Gemeinde Südlohn

Neubau der von-Galen-Grundschule in Oeding hier: Vorschläge zum Material- und Farbkonzept

Südlohn, den 23.11.2024

Bezeichnung Elementskizze (Innenansicht)	Profilsystem REHAU ARTEVO®	
Quelle Rehau Plansoft Ver. 0.01	Maßstab nicht maßstabsgetreu

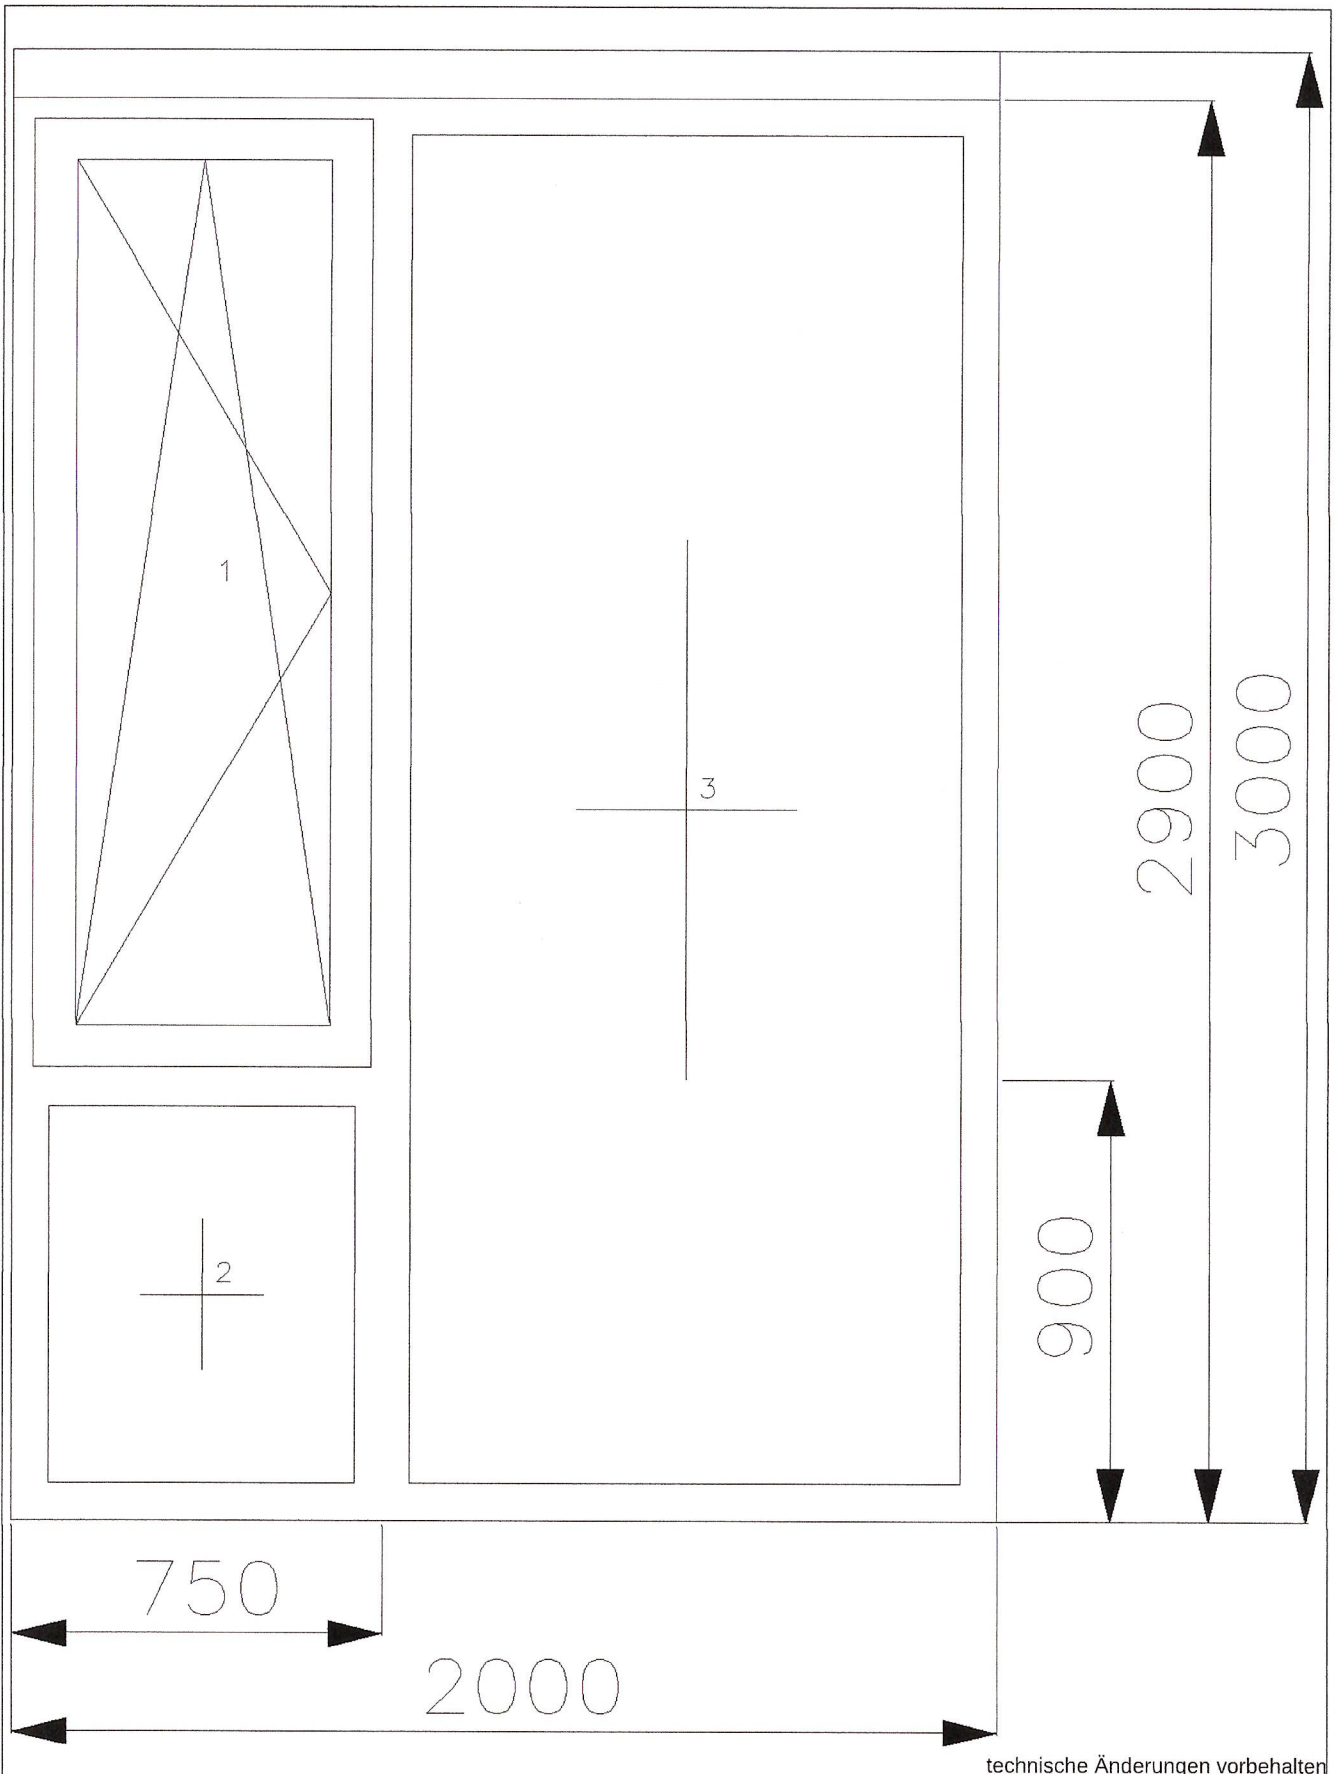
Die eigentlichen Fensterelemente, die ja nur gestalterische bzw. Lichtfunktion besitzen, sollten in PVC hergestellt werden. Diese sind auch in dieser Größe zugelassen und eine gewünschte Statik könnte nachgewiesen werden (s. Anlage).
